“SUMINISTRO Y ACONDICIONAMIENTO DE BAÑO Y RED SANITARIA EN EL MARCO DEL CONVENIO INTERINSTITUCIONAL ENTRE ICL Y LA UE003 – COFOPRI”

Respuestas a consultas:

PLANTA TIPICA DE BAÑO TOTAL: 05

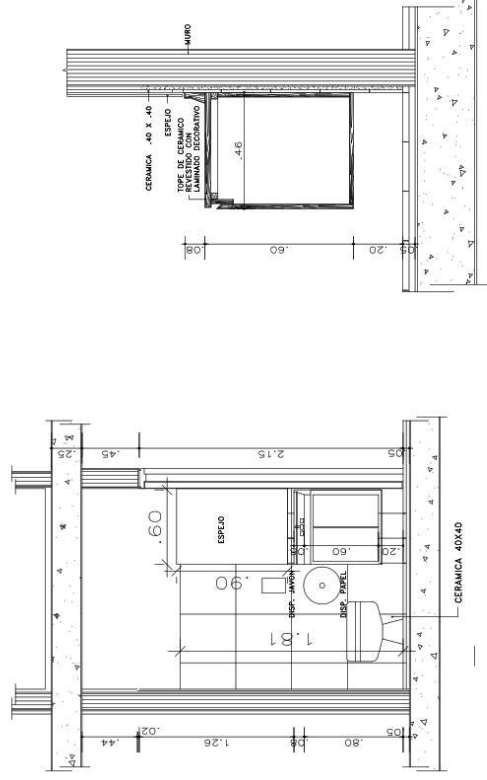
<p>AL PUNTO 11.00 SUMINISTRO Y COLOCACIÓN DE VIDRIO ESPEJO: Total, espejos batería de baño: - Altura 150cm ancho 3.40m</p>	<p>Verificar e indicar la altura y el ancho de este elemento, ya que en el plano adjunto e imagen no corresponden las dimensiones propuestas. EN GENERAL: Existe en el local un baño completo, con sanitarios e instalaciones en funcionamiento, sírvase aclarar si éste ambiente forma parte del presente servicio. De ser el caso, indicar en los TDR y detalles en planos, las acciones y trabajos a efectuar en dicho espacio, para que puedan ser considerados en la propuesta económica.</p>	<p>Se indica que proveedor de deberá realizar dentro del servicio la colocación de accesorios necesarios para el tipo y cerramiento solicitado de 25 mm. Se remite planos de la propuesta Se remite plano general con la ubicación de la intervención de los baños y la propuesta de acondicionamiento de la batería de baño tanto damas como caballeros.</p>

PLANTA DE BATERIA DE BAÑOS
ESC.: 1:20

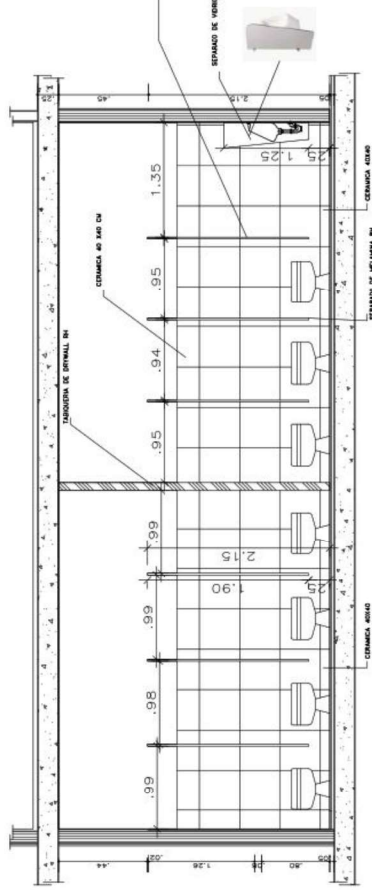
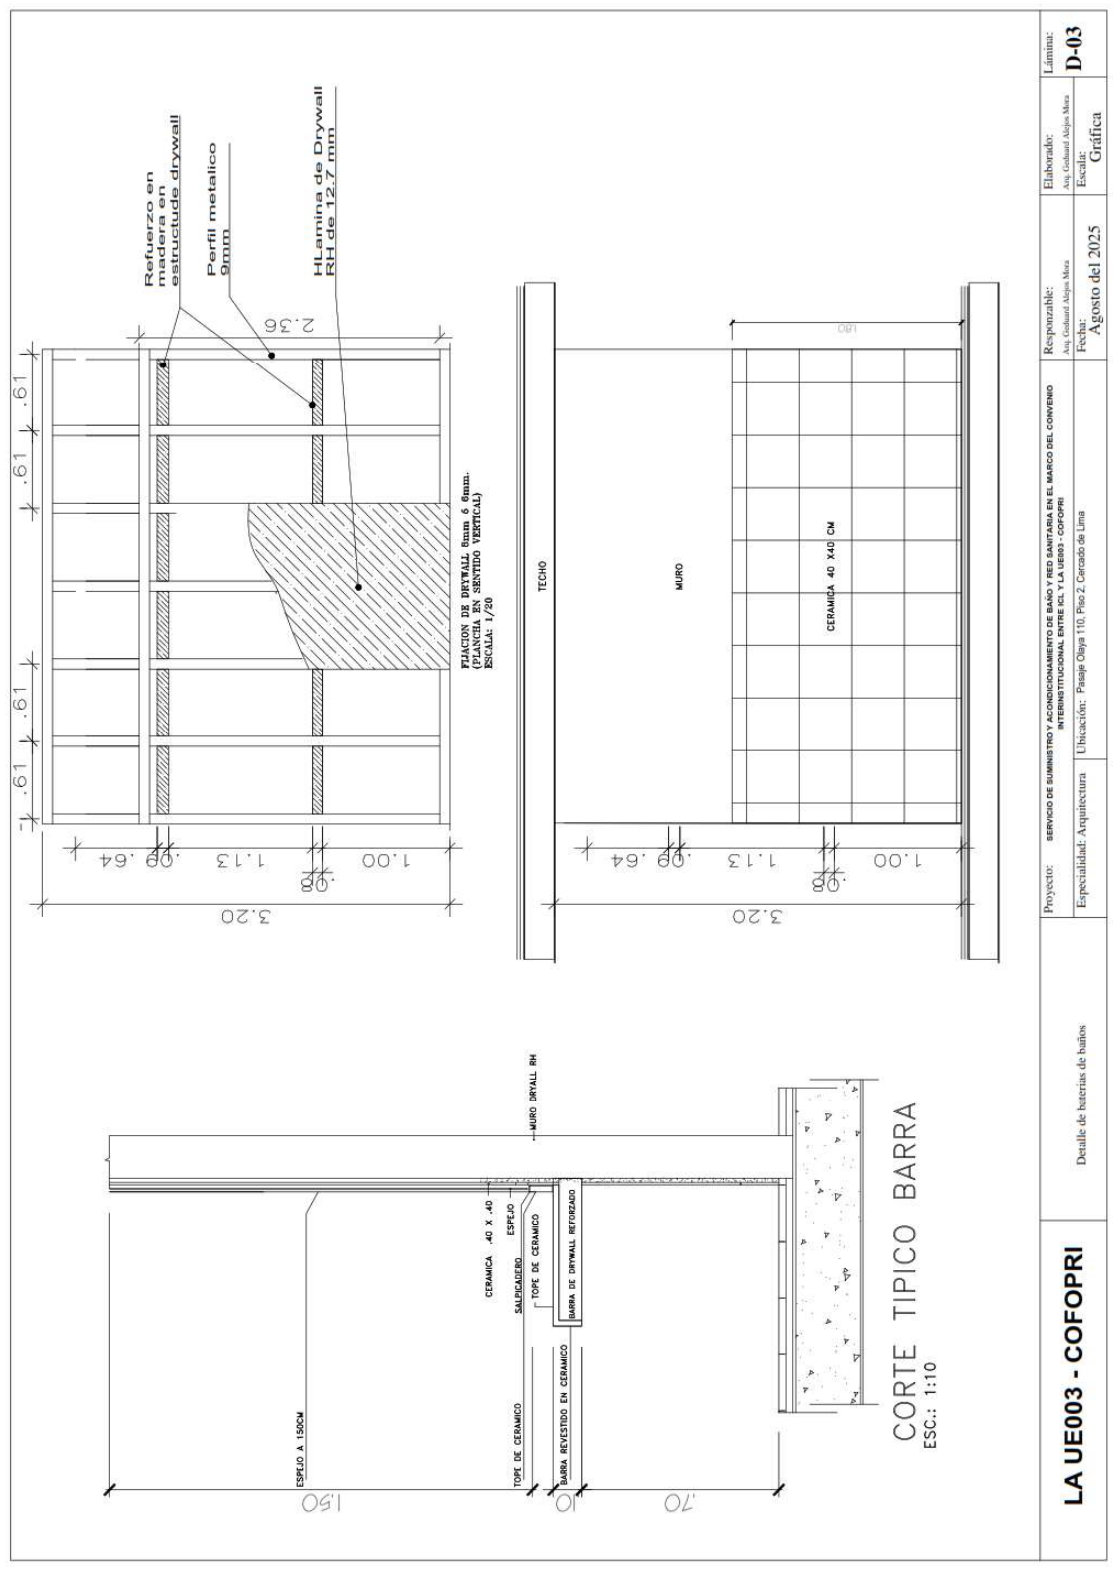
<p>AL PUNTO 4.00 SUMINISTRO E INSTALACIÓN DE TABIQUERIA DE DRYWALL SANITARIO RH (resistencia a la humedad) DICE: Suministro e instalación de Drywall sanitario RH a dos caras con refuerzos de madera, masillado empastado, lijado y</p>	<p>Indicar en plano adjunto del área a intervenir, las dimensiones y altura donde se instalarán los tabiques de drywall. Indicar en plano adjunto del área a intervenir, las dimensiones y altura de la tabiquería del ambiente para kitchenette donde se instalarán las salidas para agua y desagüe propuestas en el punto 2.00 ce los TDR. Indicar en detalle adjunto, la posición de los refuerzos para la fijación de mobiliario.</p>	<p>Se remite corte con la altura en sitio, así mismo corresponde al proveedor una iniciada el replanteo en sitio. Se remite corte con la altura en sitio, así mismo corresponde al proveedor un iniciado el replanteo en sitio. Se remite plano detalle con refuerzos</p>	<p>Se remite corte con la altura en sitio, así mismo corresponde al proveedor una iniciada el replanteo en sitio. Se remite corte con la altura en sitio, así mismo corresponde al proveedor un iniciado el replanteo en sitio. Se remite plano detalle con refuerzos</p>

SERVICIO	TERMINOS DE REFERENCIA	CONSULTA	RESPUESTA
	<p>pintado con base y pintura látex lavable a dos manos. Plancha de 1/2" de refuerzo de 4"X1" para fijación de mobiliario según diseño propuesto por la entidad.</p> <p>El proveedor deberá revisar el reforzado con madera a fin de realizar la colocación de espejo.</p> <p>PUNTO 7.00 SUMINISTRO Y COLOCACIÓN LAVADERO EMPOTRADO</p> <p>DICE: Característica: ✓ Forma: Estándar ✓ Material de la cubierta: Enlozado ✓ Clase de instalación: Empotrado ✓ Color: blanco ✓ Cuenta con desagüe No ✓ Profundidad 19 cm aprox. ✓ Alto: 0.47 APROX. ✓ Ancho: 0.41 ✓ Número de cubetas: 1</p>	<p>Indicar en detalle adjunto la dimensión de los perfiles metálicos y el distanciamiento entre ellos. Consideración técnica: "Para recibir enchapes cerámicos o similar sobre las superficies de drywall las especificaciones técnicas del material recomiendan un espaciamiento de 40cm entre los elementos verticales". AL</p>	<p>El proveedor deberá considerar dentro del metrado el Drywall la implementación y enchape de la barra donde se instalarán los lavatorios empotrados la cual será de drywall RH y aplicar a los refuerzos necesarios, a fin de lograr la estabilidad y soporte de los lavatorios. Se remite plano</p>

Tabiqueria Drywall RH altura 3.20mts

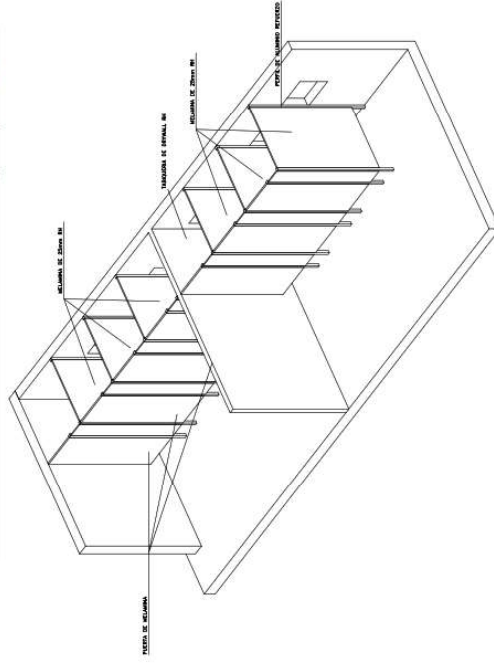
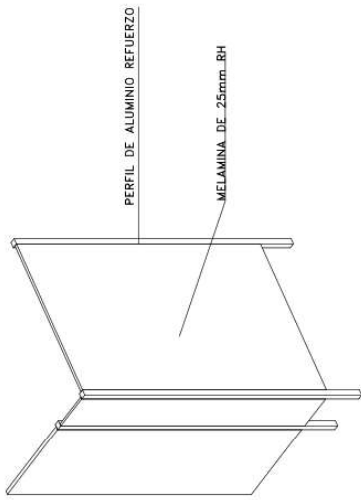
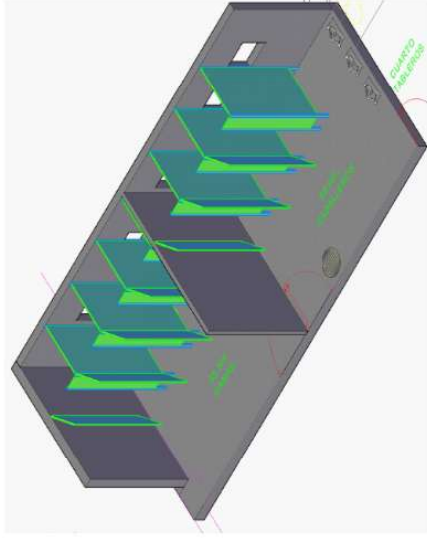
<p>AL PUNTO 10.00 SUMINISTRO Y COLOCACIÓN DE CERAMIENTO EN BAÑO</p> <p>DICE: Cerramiento en baños: El proveedor deberá realizar el suministro y colocación de puerta y cerramiento lateral para baños con estructura de aluminio y tablero de melamina de 25 mm con resistencia a la humedad, manteniendo una abertura de 25 cm con respecto al piso y una altura de 2.10cm. En la puerta deberán tener una abertura de 65 cm de ancho, no deberán chocar con las piezas sanitarias, ni tener rozamientos, evitando la fricción, la fijación será en el tablero melamina, asimismo, corresponde al proveedor la colocación de cerrojo para el aseguramiento de la puerta por la parte interior.</p>	<p>Indicar el color del tablero de melamina de 25mm, de espesor. Indicar las dimensiones, ancho y espesor, de los elementos estructurales de aluminio, así como el tipo de cerrajería (cerrojos y bisagras), ya que las medidas y resistencia de los componentes influyen en el costo de la propuesta económica, sobre todo por el peso del tablero de 25mm.</p>	<p>Se remite plano detalle con el cerramiento Se remite plano detalle de el cerramiento de melamina Se remite plano detalle con el detalle del cerramiento</p>
